## Leistungsstärkere Batterie für Polyboard

Erhöhung der Kapazität von 250 mAh auf 350 mAh zum Nulltarif

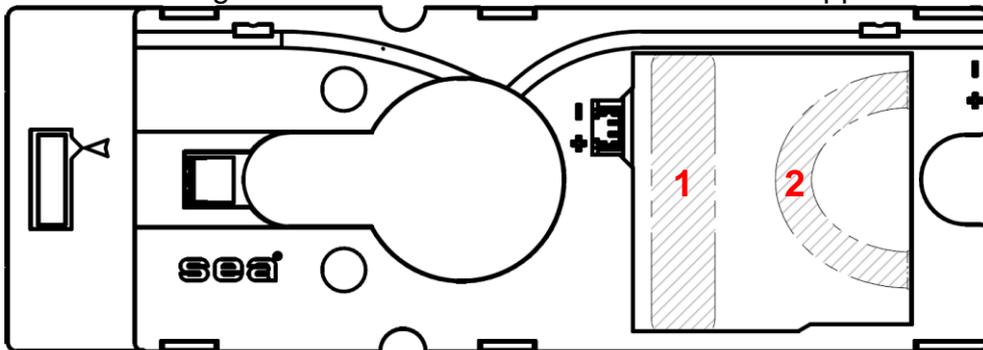
Ab sofort wird das Polyboard mit einer stärkeren Batterie ausgeliefert. Diese Batterie ist leicht grösser als die Vorgängerversion (250 mAh), kann jedoch mit wenigen Handgriffen mühelos in das Batteriefach des Polyboards eingesetzt werden.

Beim Batterieersatz vor Ort müssen folgende Vorkehrungen getroffen werden:

1. Schaumstoff im Batteriefach entfernen
2. Haltebügel am Batteriefach mit Seitenschneider kappen
